PLUG M8×0.75　追加工指示図（1ページ目の品物 → 2ページ目の品物）

品名	PLUG M8×0.75　追加工
元品	図番 1546996　P54（添付 1ページ目）
完成品	図番 21341250　01（添付 2ページ目）
材質	11SMnPb30+C（変更なし）
尺度	10 : 1　　単位 mm　　作成日 2026/10/14

断面図（2ページ目の A-A と同じ向き）　尺度 10:1

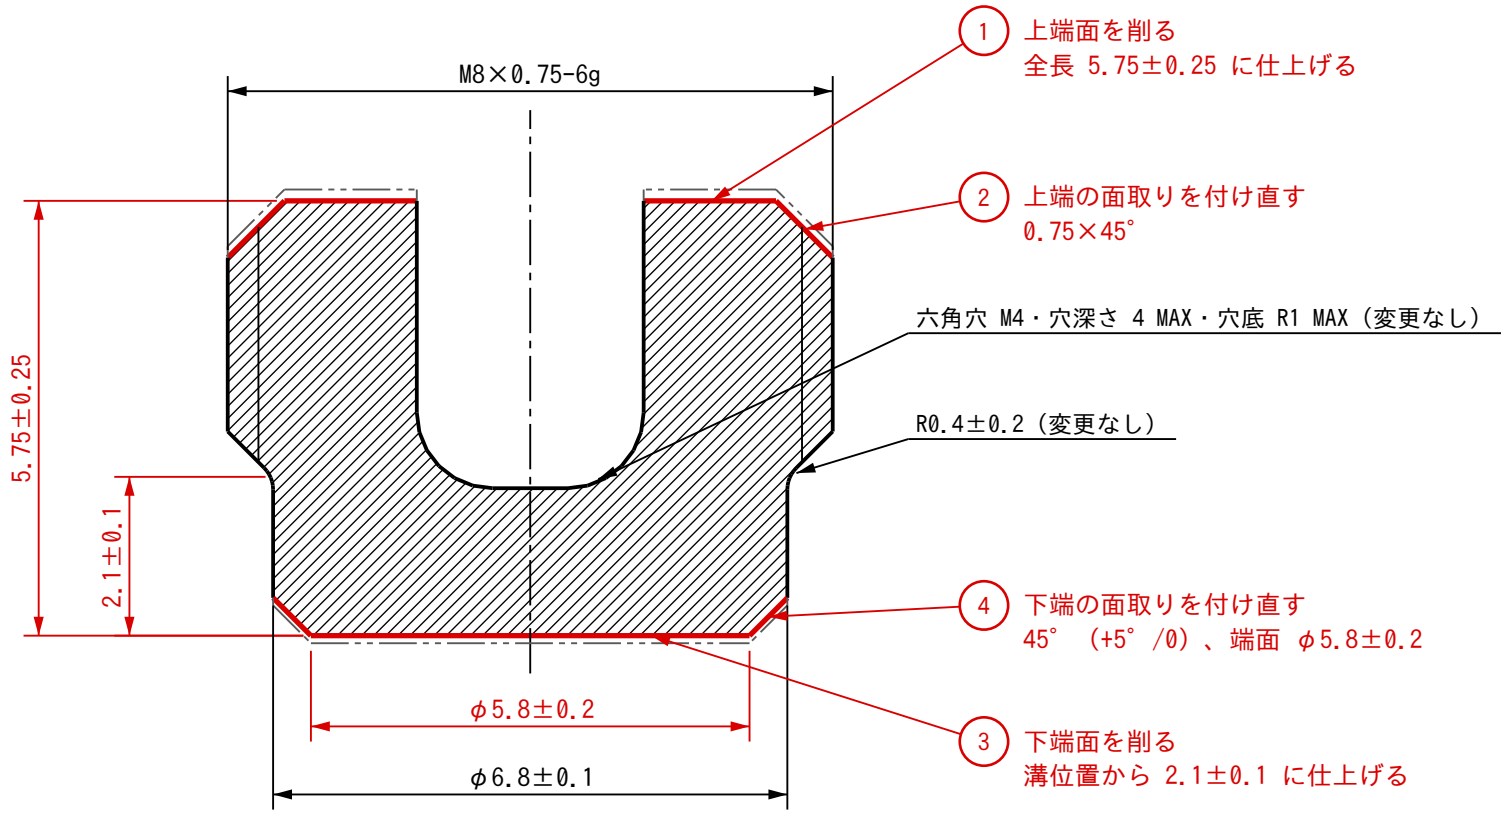
1. 加工するのは赤線の 4 か所だけ。ねじ、φ6.8、溝、六角穴は変更しない。
2. 加工順：③ → ④ → ① → ②（下端側で溝位置からの寸法を決めてから全長を合わせる）。
3. 削り代は元品の実測値で決める（次ページの表）。二点鎖線は元品が全長 6.0、溝から下端 2.2 の場合で、削り代は上端 約0.15、下端 約0.1。
4. φ6.8 の同軸度 ◎φ0.2(M)、データム A（ねじ）は完成品図のとおり。
5. 指示のない面の表面粗さ Ra12.5、指示のない角は完成品図のエッジ指示（-0.5）による。

下端の削り量 a ＝（元品の溝位置から下端面までの実測値）－ 2.1
上端の削り量 b ＝（元品の全長の実測値）－ a － 5.75　　b が 0 以下なら上端は削らない

1）上端を最大 0.65 削るため、六角穴の深さが減る。1ページ目の手書きメモには「深さ min 2」とある。
　図番 1052942 の深さ指示を満たすか確認する。満たさない場合は全長の狙いを 5.75 より大きく（6.0 以下）して上端の削り量を減らす。
2）元品が全長 6.0、溝から下端 2.2 ちょうどなら、そのままで完成品の公差内（どちらも上限）。加工するかは使い方で判断する。
